## Regione Liguria – Giunta Regionale

Oggetto	Accordo di collaborazione con l'Autorità di bacino distrettuale dell'Appennino settentrionale. Adozione, ai fini dello svolgimento della fase di pubblicità, della proposta di riesame delle mappe da pericolosità fluviale del PGRA sul reticolo secondario del tratto terminale del torrente Molinero, in comune di Savona.
Tipo Atto	Decreto del Dirigente
Struttura Proponente	Unità organizzativa Assetto del territorio
Dipartimento Competente	Direzione generale Protezione civile e difesa suolo
Soggetto Emanante	Roberto BONI
Responsabile Procedimento	Paolo PERSICO
Soggetto Responsabile	Roberto BONI

### Aggiornamento mappe alluvione fluviale del PGRA – Reticolo secondario Liguria

**Aggiornamento delle mappe di pericolosità da alluvione fluviale relativa al torrente Molinero, in comune di Savona.**

Le figure seguenti riportano le mappe dei battenti e delle velocità di scorrimento per i tempi di ritorno di 50 e 200 anni.

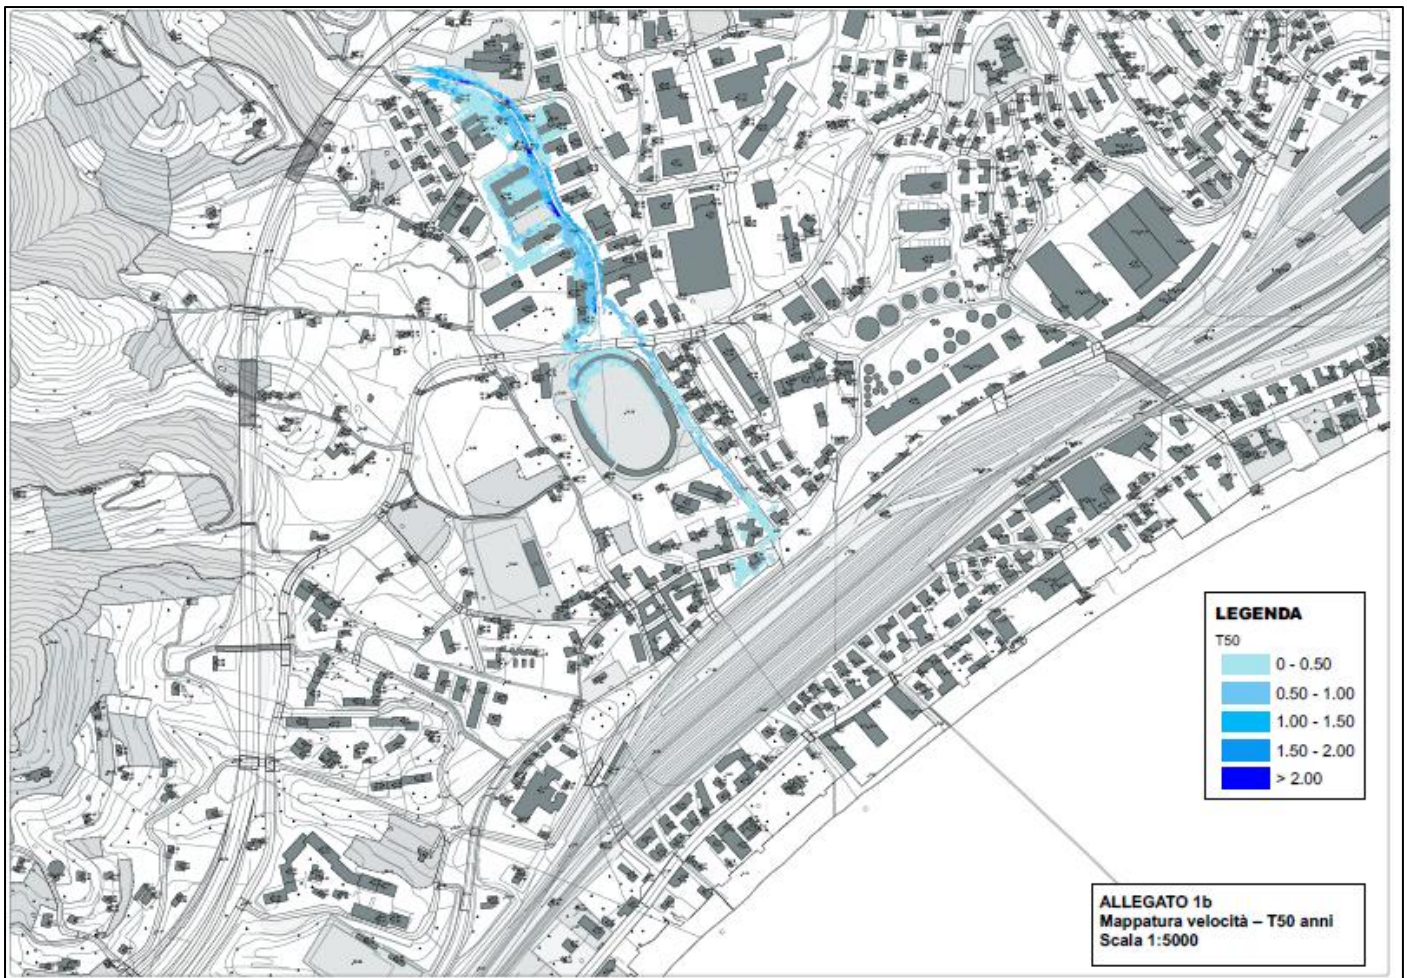
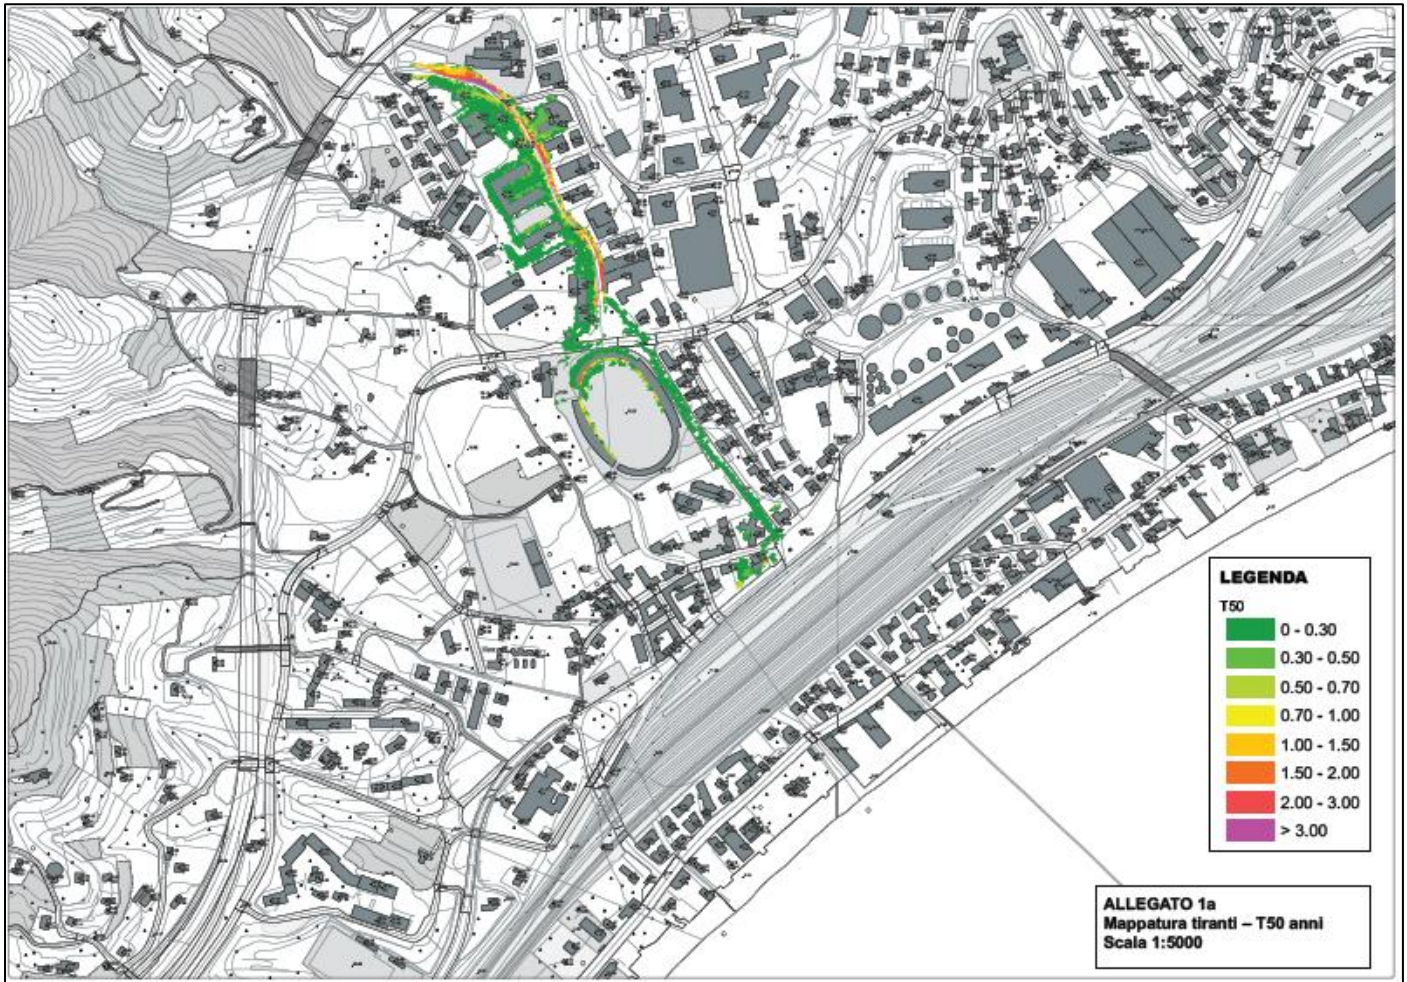
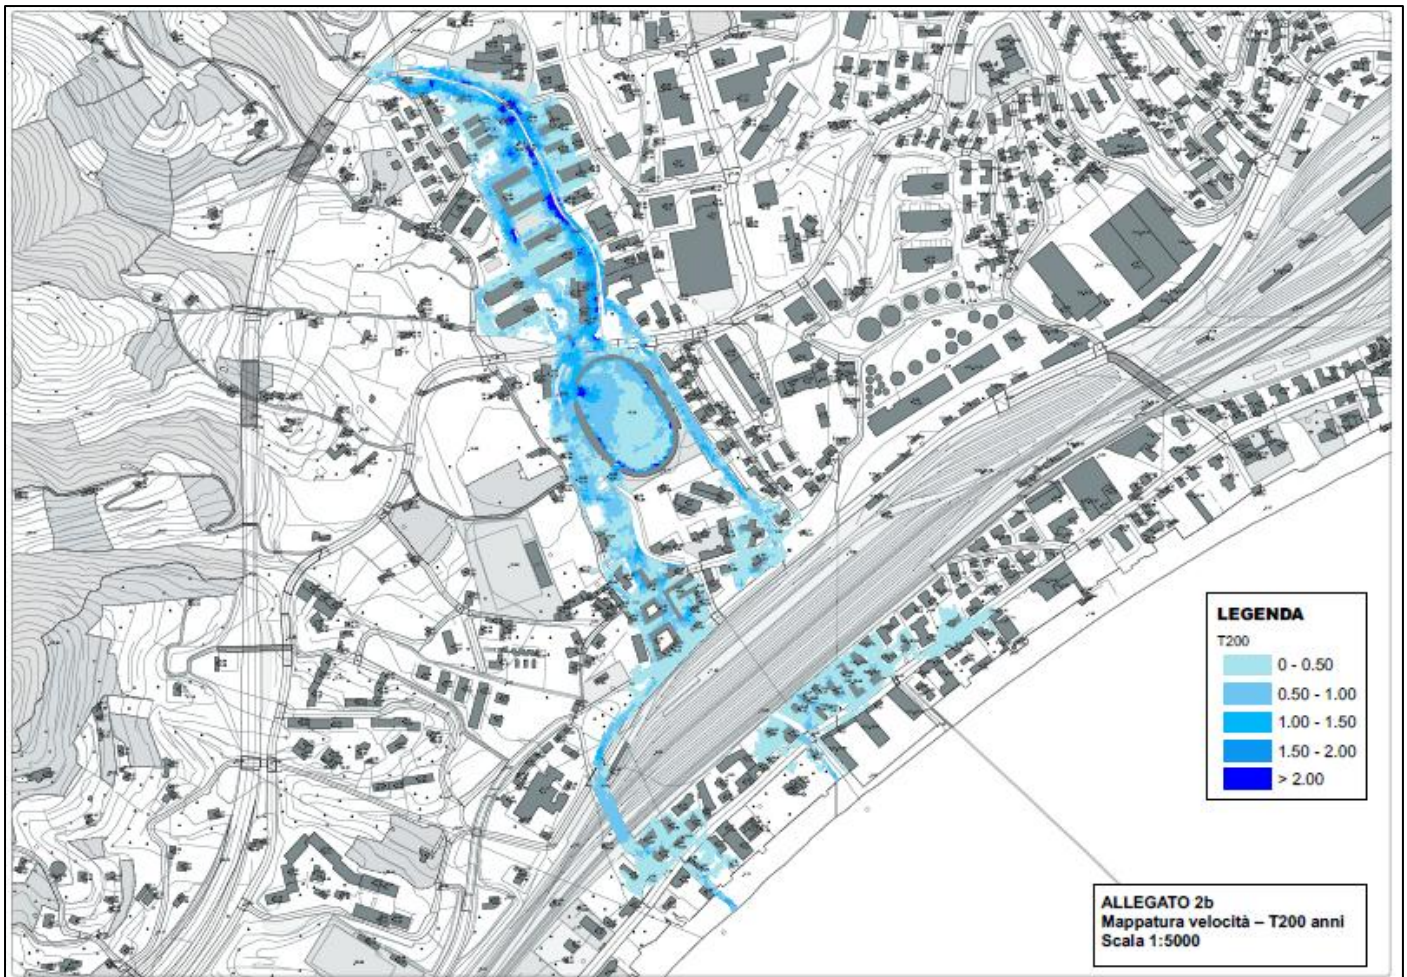
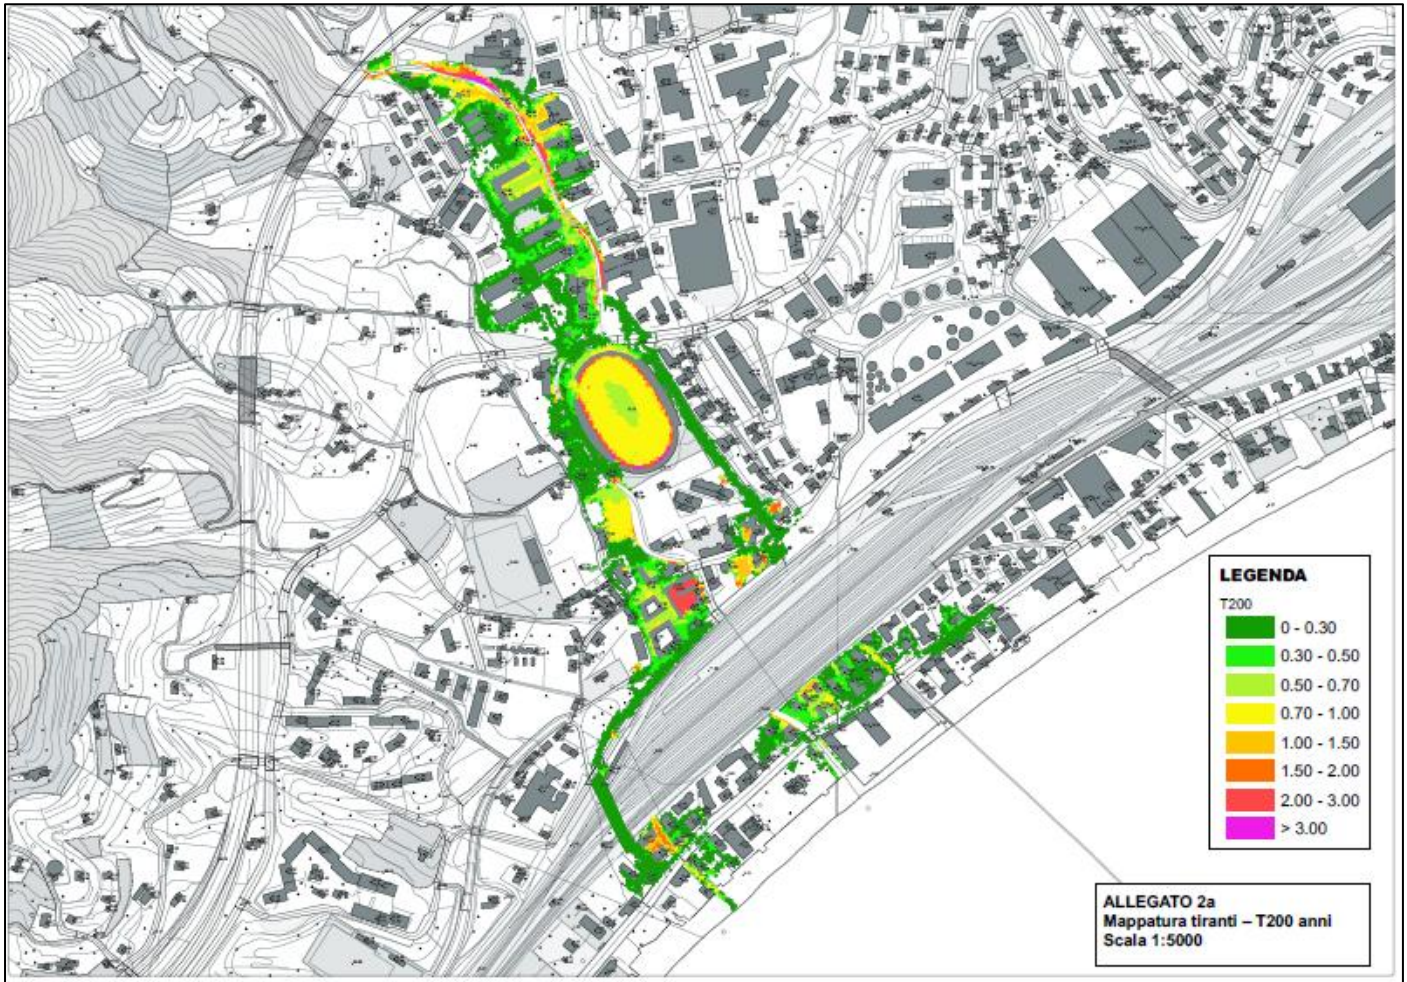
I **risultati** della modellazione mostrano che la portata **50-ennale** esonda nel tratto di monte a valle dell'autostrada dove risultano insufficienti al deflusso della portata 50-ennale i due ponti di via Molinero. Da qui l'acqua esondata defluisce verso valle allagando le aree limitrofe al corso d'acqua lungo entrambe le sponde finì a via Bonini.

A valle di via Bonini l'acqua defluisce solo in sponda sinistra lungo via Luigi Cadorna fino al rilevato ferroviario con tiranti dell'ordine dei 0.3 m.

La tombinatura di via Bonnini ha un franco inferiore a 0.5 m e carico superiore all'estradosso. Anche la tombinatura dello stadio ha un franco di poche decine di centimetri e carico superiore all'estradosso. La tombinatura di via Buonarroti ha un franco di 1 m circa all'imbocco, mentre il tratto di valle ha un franco di circa 0.5 m. La tombinatura della ferrovia ha tratti con sezione differente, nel primo tratto ha un franco di circa 1 m mentre nel secondo tratto ha un franco di oltre 2 m. Il deflusso in corrispondenza del ponte medioevale avviene con una quota del pelo libero pari a 4 m circa e la quota della sommità dell'arco è pari a circa 6 m. La quota del pelo libero risulta pressoché coincidente con il piano viabile limitrofo.

La portata **200-ennale** esonda nel tratto di monte a valle dell'autostrada dove risultano insufficienti al deflusso i due ponti di via Molinero. Da qui l'acqua esondata defluisce verso valle allagando le aree limitrofe al corso d'acqua lungo entrambe le sponde finì a via Bonini.

La tombinatura di via Bonini non è in grado di smaltire la portata 200-ennale come la tombinatura dello stadio. A valle di via Bonini l'acqua defluisce sia lungo via Luigi Cadorna che lungo via Chiabrera fino al rilevato ferroviario con tiranti variabile tra 0.3 e 1 m circa. La portata supera il rilevato ferroviario tramite il sottopasso di Corso Svizzera allagando le aree a valle della ferrovia. Inoltre, esonda anche da via Nizza allagando le aree adiacenti verso mare.

La tombinatura di via Buonarroti ha un franco di 0.7 m circa all'imbocco, mentre il tratto di valle ha un franco quasi nullo. La tombinatura della ferrovia ha tratti con sezione differente, nel primo tratto ha un franco di circa 0.6 m mentre nel secondo tratto ha un franco di oltre 2 m. Il deflusso in corrispondenza del ponte medioevale avviene con una quota del pelo libero pari a 4.5 m circa e la quota della sommità dell'arco è pari a circa 6 m. La quota del pelo libero risulta superiore rispetto al piano viabile limitrofo.

La portata **500-ennale** defluisce sostanzialmente con le stesse modalità di quella 200-ennale con quote del pelo libero mediamente superiori di 0.2 m.
